## Avviso di azione correttiva di sicurezza urgente

**Riferimento del reclamo:** REC473

**Tipo di azione:** Modifica del dispositivo

Fig. 1 Correlazione del campione utilizzando i valori di calibratore assegnati originali e i valori di calibratore riallineati su Siemens ADVIA 1800

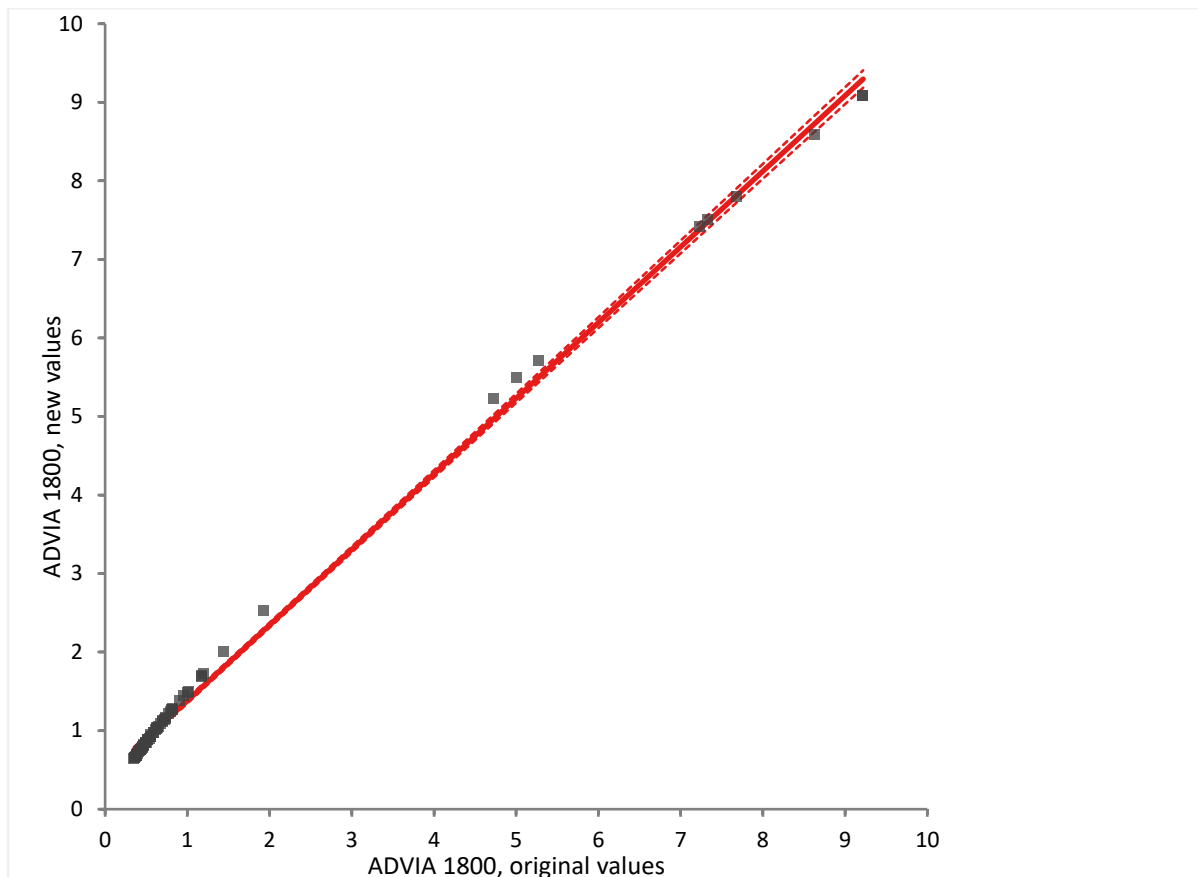
Randox ha rivisto la standardizzazione per il recettore solubile della transferrina (sTfR) come richiesta da etichettatura ed ha riallineato il metodo immunoturbidimetrico sTfR al materiale di riferimento WHO codice NIBSC 07/202. Di conseguenza i lotti di calibratore e controllo elencati nella tabella sopra sono stati riassegnati. I valori dei pazienti aumenteranno con i nuovi valori del calibratore e lo spostamento è più pronunciato nell'intervallo normale (da 0.65mg/dl a 1.88mg/dl). Vedere la correlazione del campione di seguito (Fig. 1).

- Fare riferimento alle Istruzioni per l'uso allegate per i valori aggiornati del calibratore e per valori di riferimento ed intervalli del controllo. Questi sono anche disponibili su [www.radox.com](http://www.radox.com).
- Rivedere i risultati generati con i lotti interessati in linea con il profilo clinico del paziente.
- Discutere il contenuto di questo avviso con il proprio direttore medico.
- Compilare ed inviare il modulo di risposta 12187-QA a [technical.services@radox.com](mailto:technical.services@radox.com) entro 5 giorni lavorativi.
